Panamá, 18 de febrero de 2021.
DEIA-DEEIA-AC- 0027-1802-2021

De acuerdo a lo establecido en el artículo 43 de Decreto Ejecutivo No. 123 de 14 agosto de 2009, modificado por el Decreto Ejecutivo No. 155 de agosto de 2011, le solicitamos primera información aclaratoria al Estudio de Impacto Ambiental (EsIA) Categoría II, titulado “**REHABILITACIÓN DE CAMINO PÚBLICO**” a desarrollarse en el corregimiento de Boca Chica, distrito de San Lorenzo, provincia de Chiriquí, que consiste en lo siguiente:

INFORME DE REVISIÓN Y CALIFICACIÓN DE ESTUDIO DE IMPACTO AMBIENTAL

INFORME TÉCNICO DICOMAR No. 007-2021
Estudio de Impacto Ambiental Categoría II
"Rehabilitación de Camino Público"

Imagen No. 1 Mapa de cobertura Vegetal del sitio de obra

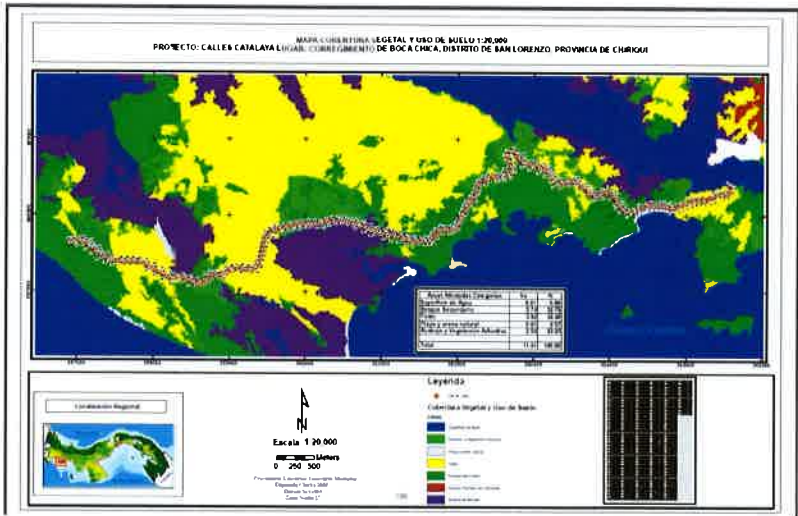
- Durante la revisión del presente EsIA II, se puede observar que la cobertura de manglar presente en el Mapa de cobertura vegetal y uso de suelo que presentó la empresa, es interceptada por la obra cerca la coordenada 323 (360411.774 Este y 907933.347 Norte).
- En la evaluación técnica podemos establecer que la aplicación de las medidas dirigidas a las corrientes y drenajes superficiales deben aplicarse con contundencia y efectividad para evitar contaminación (sedimentación y otros contaminantes) y que las corrientes la lleven al área marino-costera.

- Establecer claras las medidas propuestas para garantizar que las corrientes superficiales no se vean interrumpidas y vayan a alterar la condición hidrológica de las áreas de manglar.
